VKM 22380 / VKM 22385

Technical Bulletin - Maj 2010

PSA / FIAT / RENAULT / OPEL / VAUXHALL / SEAT – silniki SOFIM

OE/SKF zmiana wzoru

VKM 22385

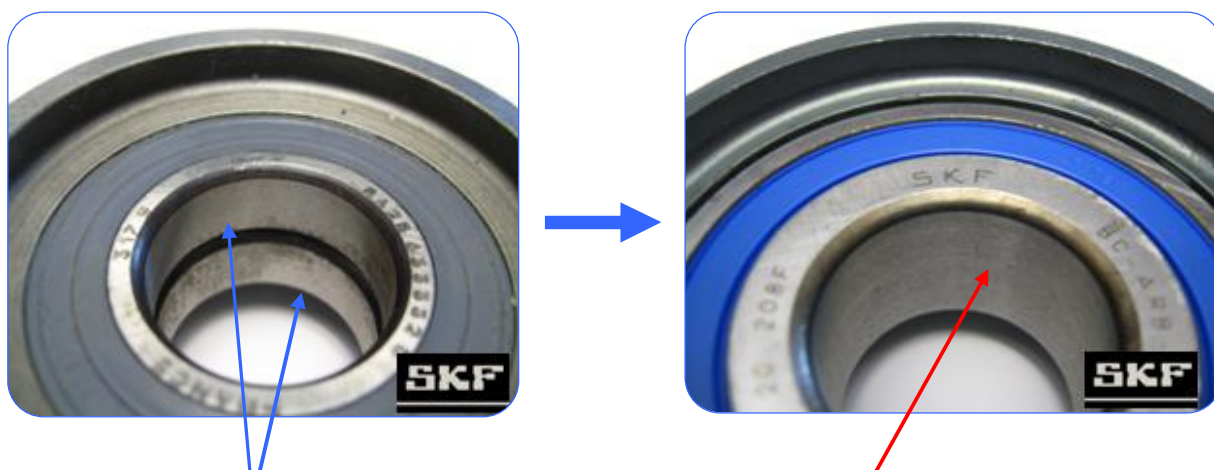
Producenci samochodów zmienili wzór dwóch rolek prowadzących → Odpowiedniki tych rolek SKF to rolki o symbolach: VKM 22380 i VKM 22385.

W związku ze zmianą producentów samochodów, SKF również zmienił wzór swoich rolek.

Celem uniknięcia problemów podczas montażu dwie bieżnie wewnętrzne zostały zamienione na JEDNĄ BIEŻNIĘ WEWNĘTRZNĄ

Poprzedni wzór OE/SKF
2 bieżnie wewnętrzne

Nowy wzór SKF
1 bieżnia wewnętrzna

Nowy wzór OE
1 bieżnia wewnętrzna
